Autorité environnementale

**Avis délibéré de l’Autorité environnementale
sur le projet de parc « agrivoltaïque » porté par
le groupe VALECO sur la commune de
Dammarie-en Puisaye (45)**

n°Ae : 2024-21

Avis délibéré n° 2024-21 adopté lors de la séance du 16 janvier 2025

Figure 6 : périmètre d'inventaire écologique du projet photovoltaïque (source : dossier)

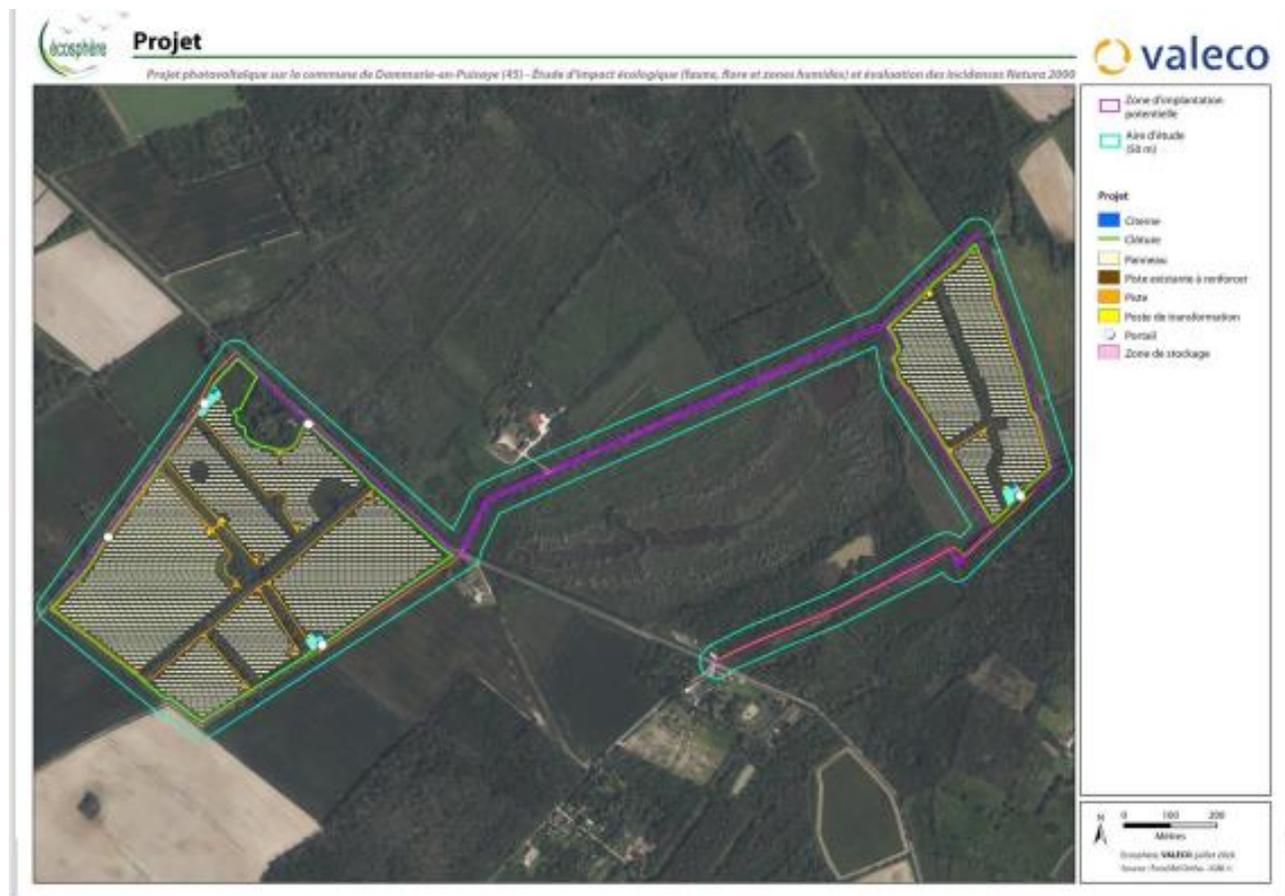
Il a pu être précisé aux rapporteurs lors de la visite que ce plan d'eau, privé (réserve de chasse), n'avait pu être exploré et que seuls des points d'écoute avaient été réalisés en périphérie.

L'Ae recommande d'élargir le périmètre d'inventaire des enjeux écologiques au périmètre de l'aire d'étude immédiate définie par le projet.
